東海第二発電所
新規制基準への適合性に係る
主な変更点について

平成30年1月
日本原子力発電株式会社

平成29年11月8日に提出した設置変更許可申請書の一部補正時点から、更なる検討の結果を踏まえ、申請書及びまとめ資料に反映する下記事項について説明を行う。

10.9.2.2.3 共用の禁止

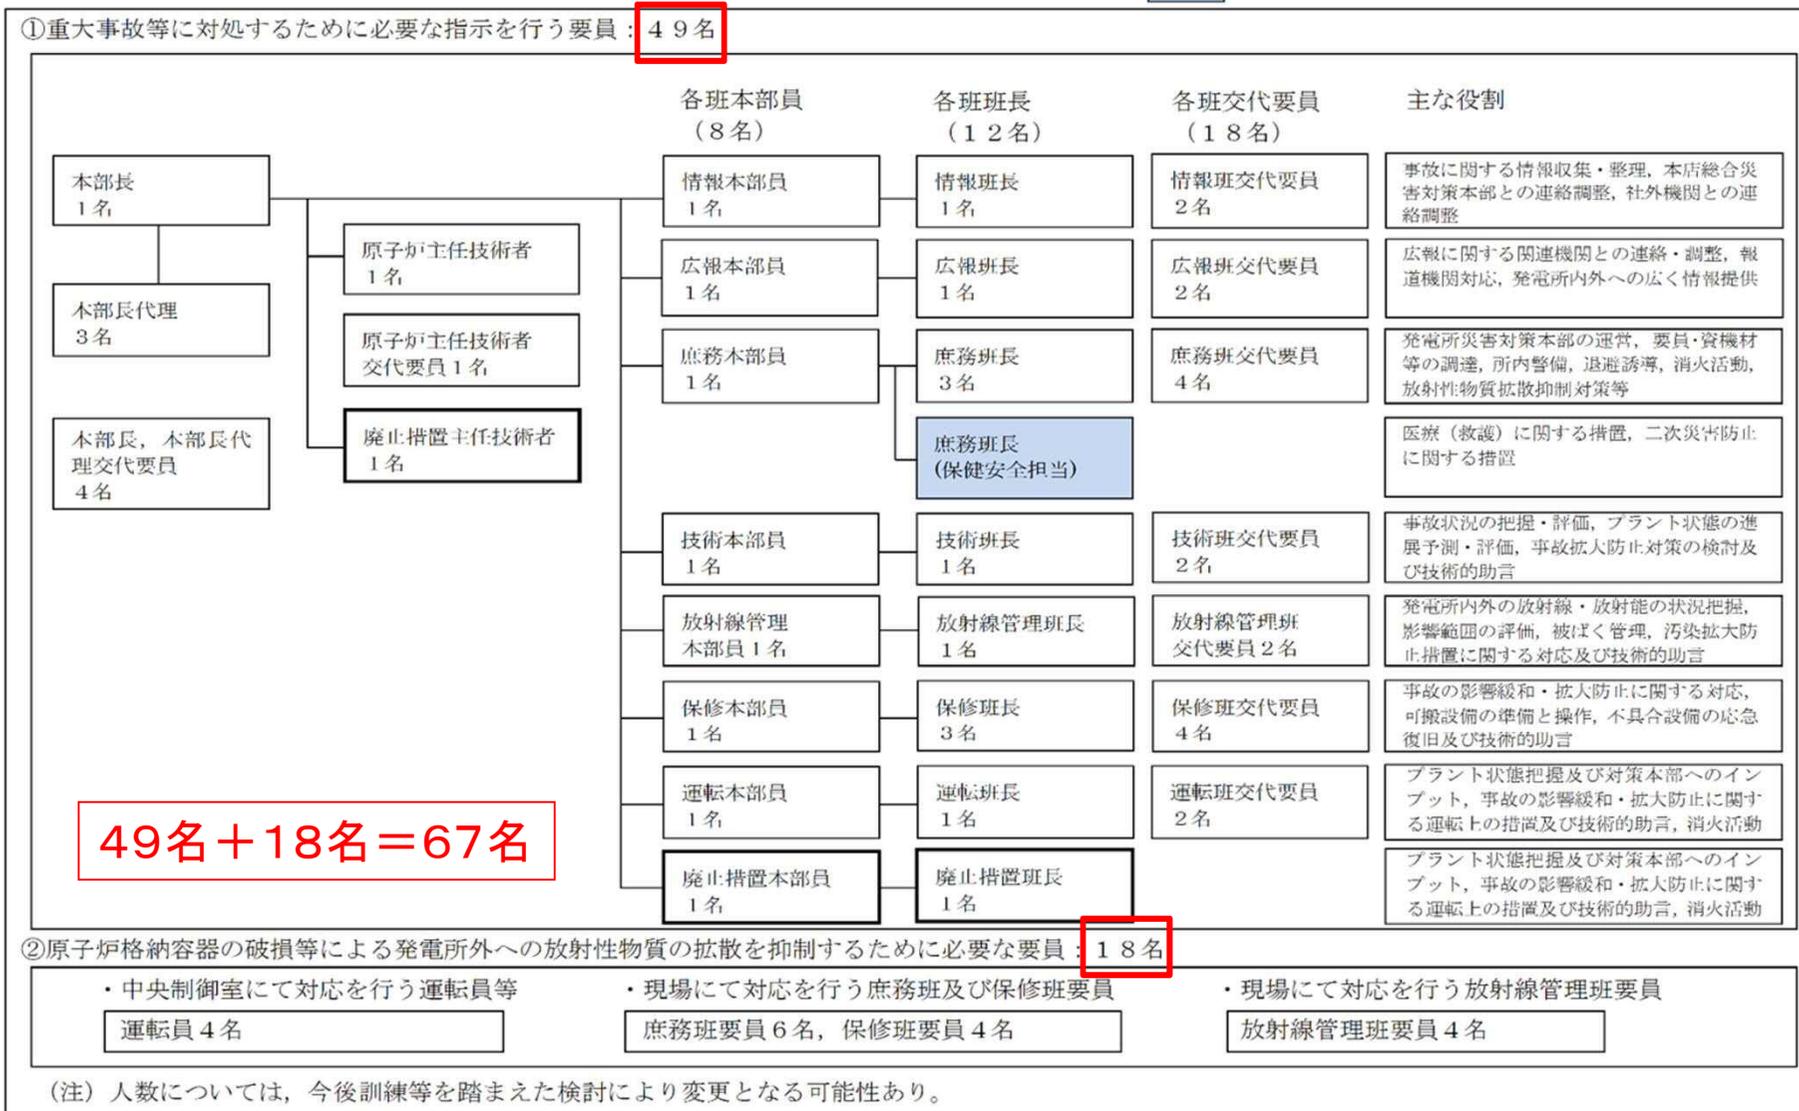
緊急時対策所は、東海第二発電所と廃止措置中の東海発電所の事故対応が重畳した場合において、双方のプラント状況を考慮した指揮命令を行う必要があるため、同一スペースを共用化し、総合的な管理を行うことにより安全性の向上が図れることから、東海第二発電所及び廃止措置中の東海発電所で共用する設計とする。

図1 通信連絡設備の概要

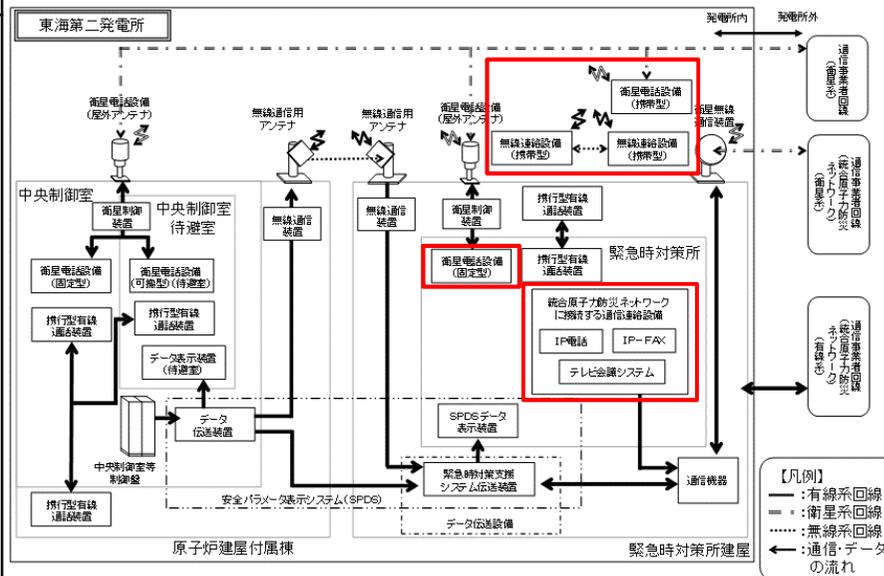
- 発電所別に明確に役割が分かれる要員については、指揮命令・通報連絡系統が発電所別のため、各発電所専用の通信連絡設備を使用する。
- 明確に役割が分けることが出来ず兼務する要員については、通信連絡手段の簡略化(再ダイヤル等の省略)によって、通信連絡の迅速化等の安全性の向上が図れることから、東海発電所及び東海第二発電所で共用する設計とする。

図2 東二及び東海発電の最大対策本部要員の構成(1/2)

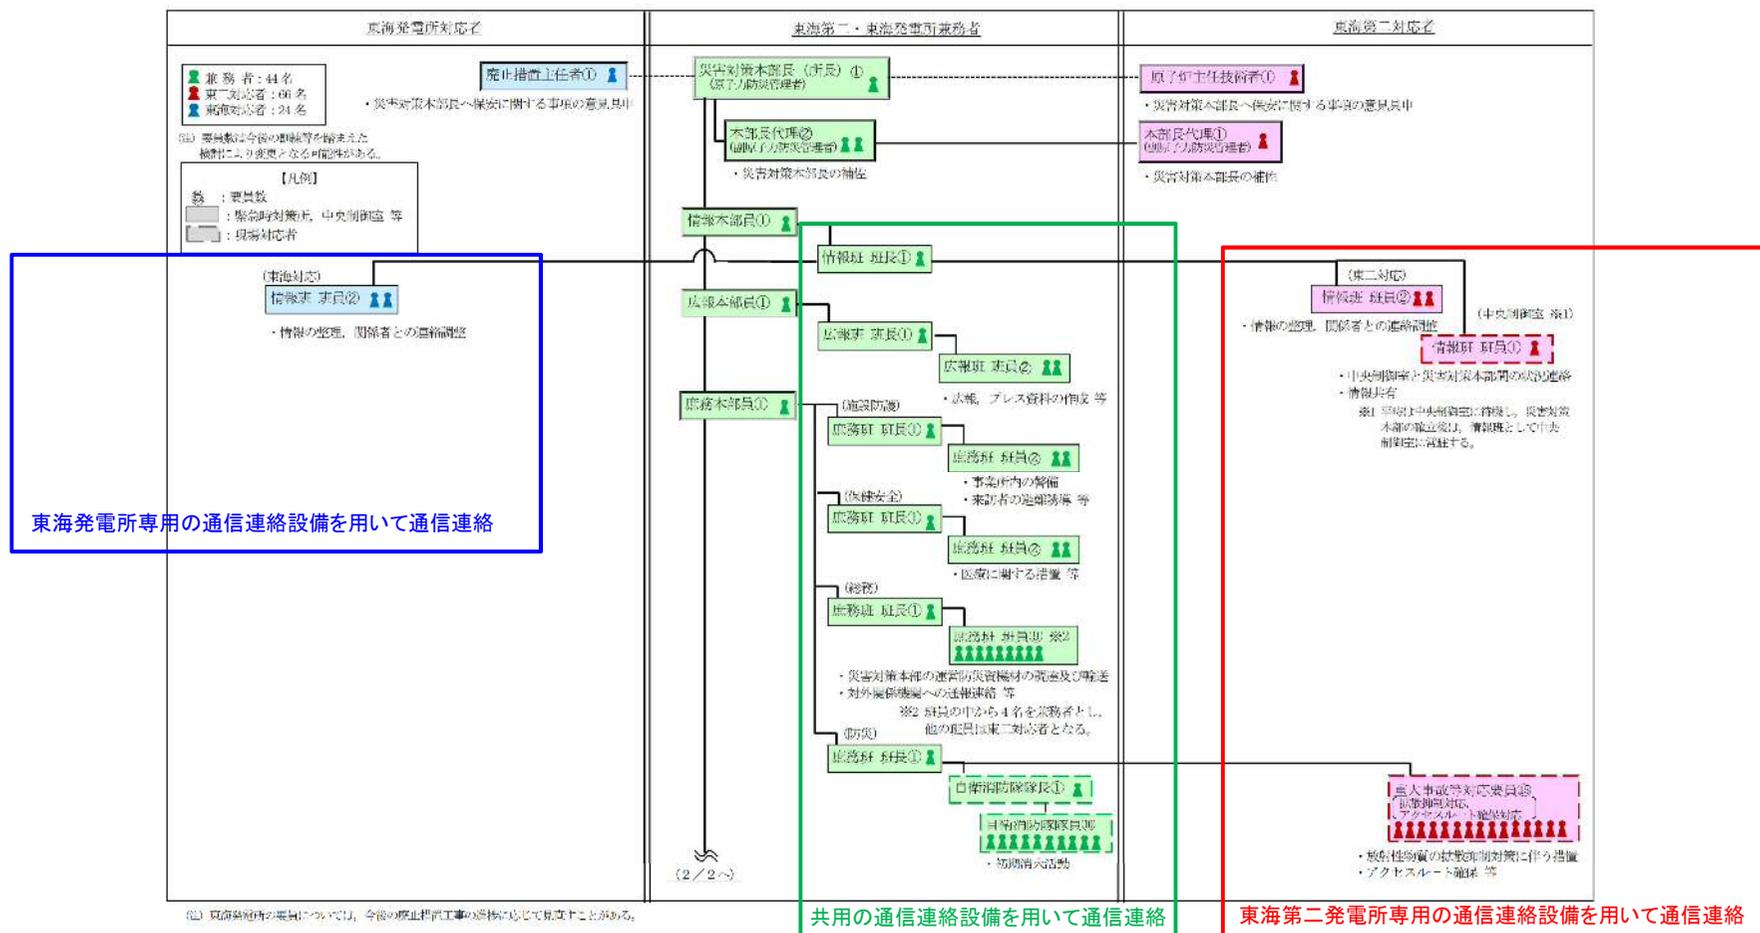
- 運営支援組織は、兼務要員で構成されており、通信連絡を迅速化により安全性を向上させるため共用の通信連絡設備を用いて通信連絡を行う。
- 実施組織のうち庶務班(防災)は、兼務要員で構成されているため、通信連絡を迅速化により安全性を向上させるため共用の通信連絡設備を用いて通信連絡を行う。
- 災害対策本部内の連絡については、口頭伝達する。

図2 東二及び東海発電の最大対策本部要員の構成(2/2)

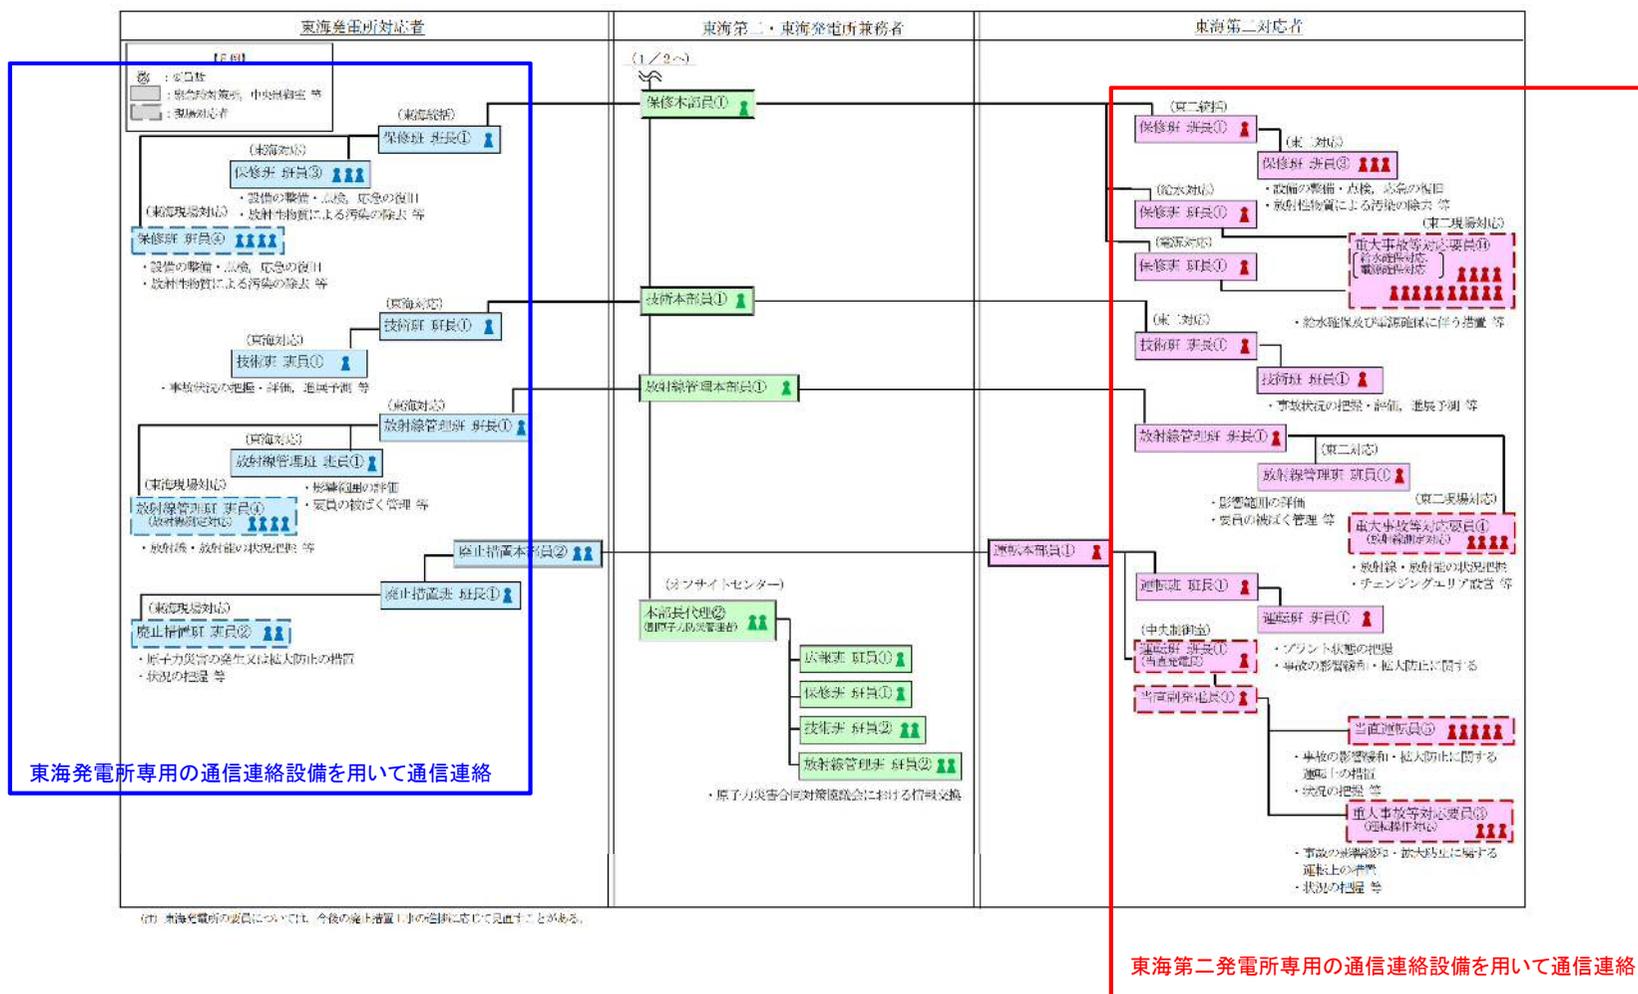
- 実施組織及び技術支援組織は、発電所別組織で構成されており、東海発電所及び東海第二発電所専用の通信連絡設備を用いて通信連絡を行う。
- 災害対策本部内の連絡については、口頭伝達する。
